泊発電所 3号炉 耐津波設計方針について (津波防護対策に係る指摘事項回答)

令和5年4月3日
北海道電力株式会社

審査会合指摘事項回答

図2 逆流防止設備の異常の検知位置

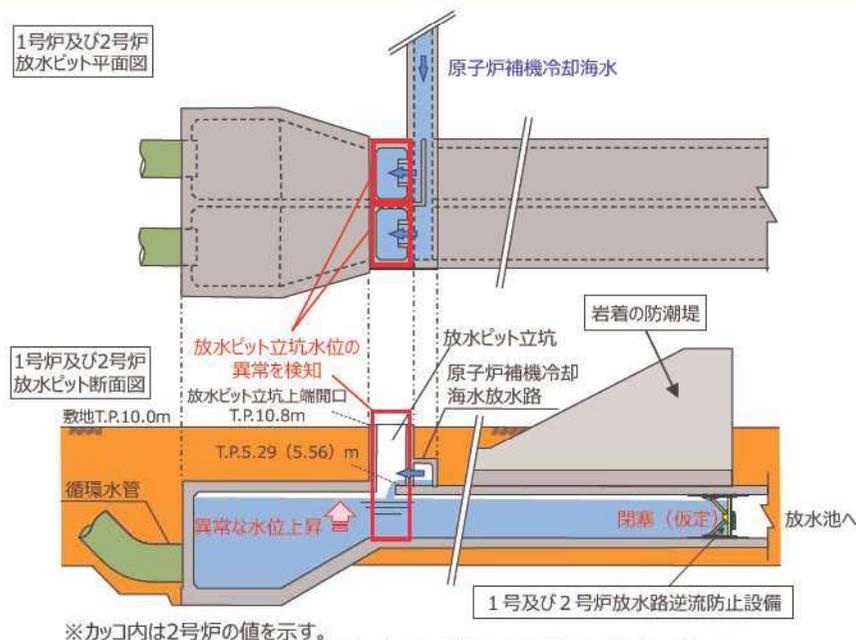
1号及び2号炉放水路逆流防止設備のフラップゲートについて、貝等の海生生物の付着の影響、異常検知の方法及び保守管理の内容を示した上で、フラップゲートが津波時に確実に動作することを説明すること。

- 逆流防止設備が閉塞した場合、放水できなくなった海水により放水ピット立坑の水位が上昇することから、放水ピット立坑に異常な水位の上昇を検知可能な計器を設置し、中央制御室にて警報確認後、閉塞事象への対応を行う。
- 対応手順は保安規定に紐づくQMS文書に定める。

【取水口概要図】

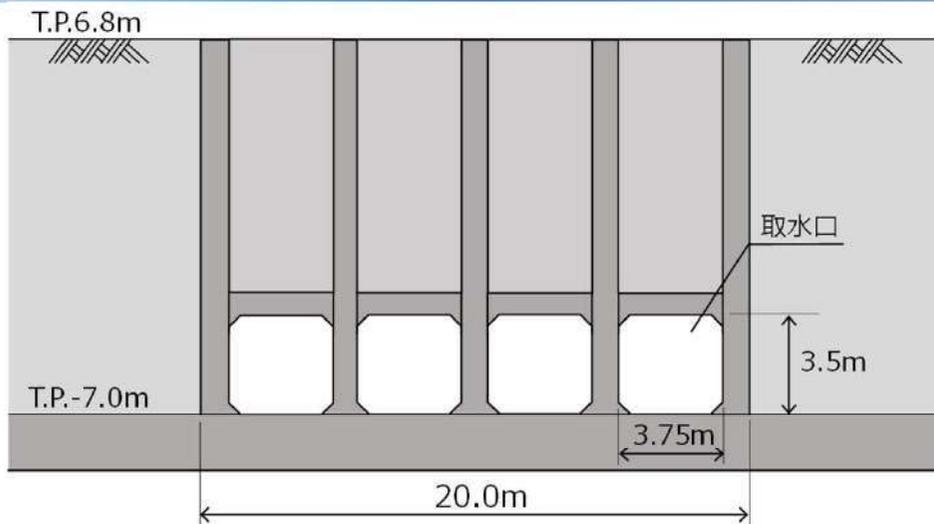
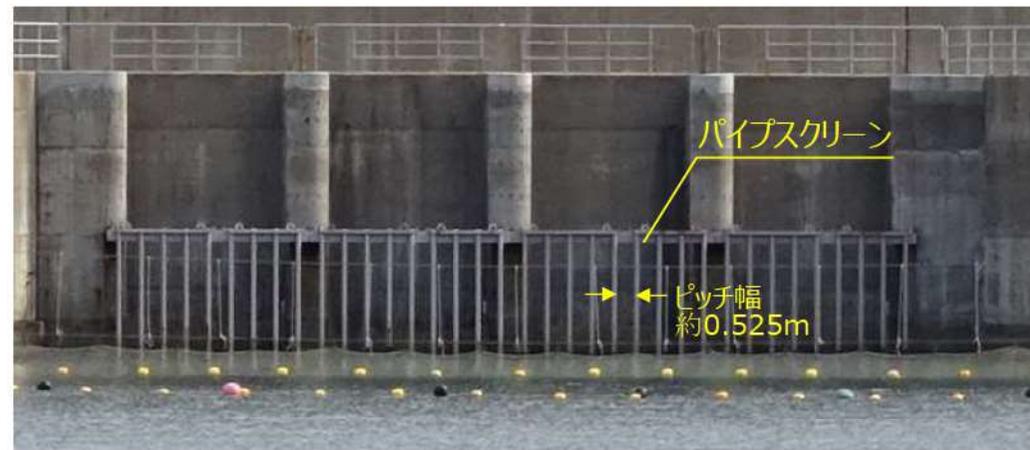
1号及び2号炉取水路流路縮小工並びに1号及び2号炉放水路逆流防止設備に対する漂流物の影響について、それぞれの設備が津波防護の観点のほかに1号及び2号炉の取水機能並びに放水機能の維持の観点で設計されることを踏まえ、例えば、漂流物の堆積によって、1号及び2号炉に必要な取水量を確保できなくなる事象、フラップゲートが開かなくなる事象等を含めた想定される機能喪失要因を網羅し説明すること。

- 漂流物の堆積により流路縮小工が閉塞し、必要な取水量を確保できなくなる。

- 1号及び2号炉の取水口には、呑み口（3.5m×3.75m）の前面にパイプスクリーン（鋼製、外形寸法10.1m×4.75m、高さ方向の鋼材間隔：約3.2m、ピッチ幅：0.525m）が設置されている。
- 同スクリーンのピッチ幅よりも小さい漂流物が取水路内へ流入する可能性があるが、1号及び2号炉流路縮小工の開口部はφ0.743mであるため、パイプスクリーンを通過した小さい漂流物により取水路の流路縮小工が閉塞する可能性はない。
- 以上より、漂流物の堆積により、必要な取水量を確保できなくなることはない。

1号及び2号炉放水路逆流防止設備

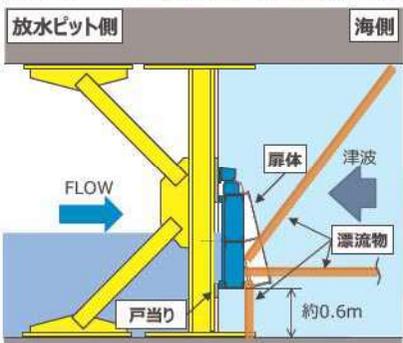
- 逆流防止設備のフラップゲートを構成する扉体と放水路躯体の間に堆積した漂流物が挟まり、フラップゲートの開機能が喪失する。

- 扉体が閉じる際に、漂流物がフラップゲートの前面に堆積したとしても、フラップゲートが設置される放水路の直線部の躯体には、漂流物が引っかかるような曲がり角や突起部はない（壁・床・天井が平坦な形状になっている）ことから、扉体と放水路躯体の間に堆積した漂流物が突っ張り、フラップゲートの開機能に影響を及ぼすことはない。
- 以上より、漂流物の影響によりフラップゲートの開機能が喪失することはない。

1号及び2号炉放水路逆流防止設備

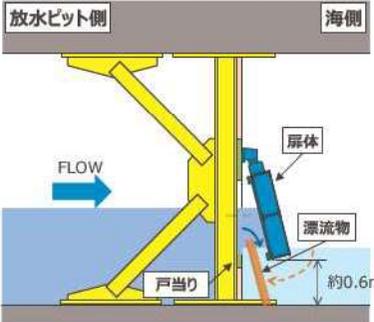
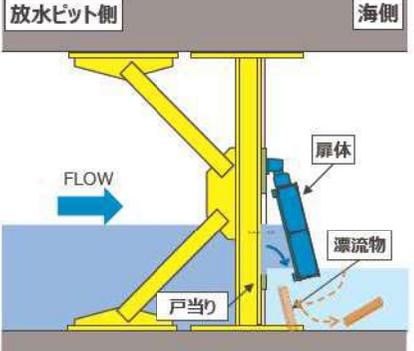
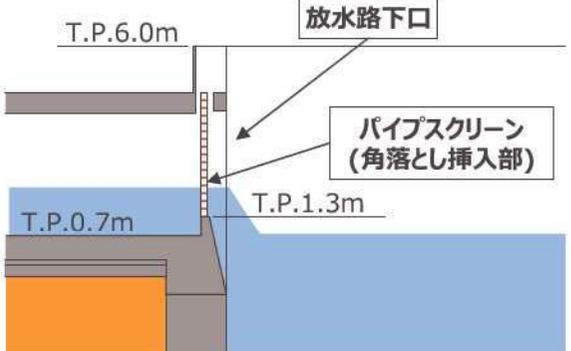
- 逆流防止設備のフラップゲートを構成する扉体と戸当部の間に堆積した漂流物が挟まり、フラップゲートの閉機能が喪失する。

- 通常時及び津波来襲時において扉体が開いている際は、放水路内の水位差により放水ピット側から海側へ水流が生じるため、水流に逆らって漂流物が扉体と戸当りの間に挟まることや、堆積することはない。
- 仮に扉体と戸当りの間に漂流物が入ったとしても、扉体の下部に設けている空間から水流により排出可能であること、さらにパイプスクリーン（スクリーンのピッチは、扉体と放水路躯体間の寸法：0.6m未満）の設置により、パイプスクリーンを通過した小さい漂流物しか流入しないことから、フラップゲートの閉機能は確保できる。
- 以上より、漂流物の影響によりフラップゲートの閉機能が喪失することはない。

図2 1号及び2号炉取水系統断面（ポンプ取水可能最低水位）

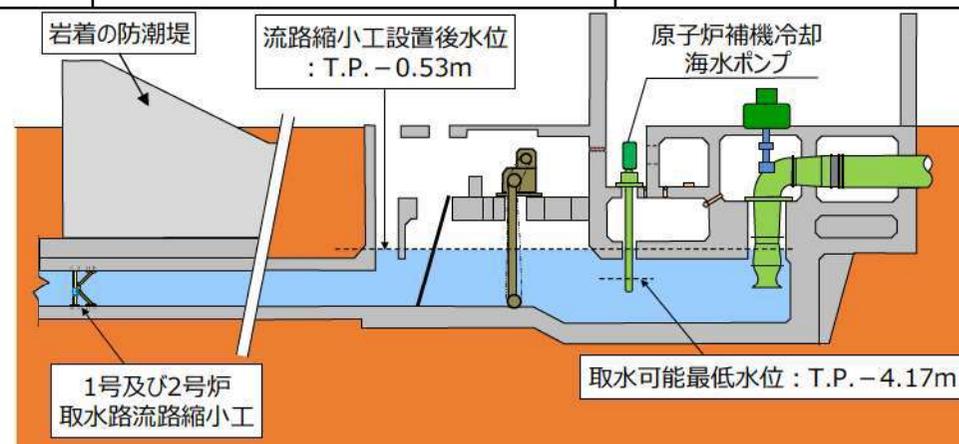
防潮堤を除く津波防護対策（例えば、流路縮小工、原子炉補機冷却海水放水路内へのコンクリート充填及び配管敷設、既設立坑の上部開口部のコンクリートによる閉塞等）が既設の施設の機能に与える悪影響について、既設の施設が本来有する機能を明確にした上で説明すること。

- 下表のとおり、取水路へ設置する流路縮小工により、1号及び2号炉の原子炉容器に燃料が装荷されていないプラント停止状態における取水ピットポンプ室水位は低下するものの、増加する損失水頭は1m未満であり、原子炉補機冷却海水ポンプの取水可能最低水位から十分余裕があることから、**通常時及び外部電源喪失時における原子炉補機冷却海水ポンプ2台（1.0m³/s）運転時の取水機能への影響はない。**
- なお、津波を想定した場合、引き波時に原子炉補機冷却海水ポンプの取水可能水位以下まで潮位が下がる可能性があるが、使用済燃料ピットの水温が保安規定上の制限値に到達するまでの期間は1号炉で約5日、2号炉で約4日と十分な余裕があり、津波が収束した後に、安全を確認してから運転させることにより、保安規定上の制限値に到達することなく、取水機能を回復できることを確認している。
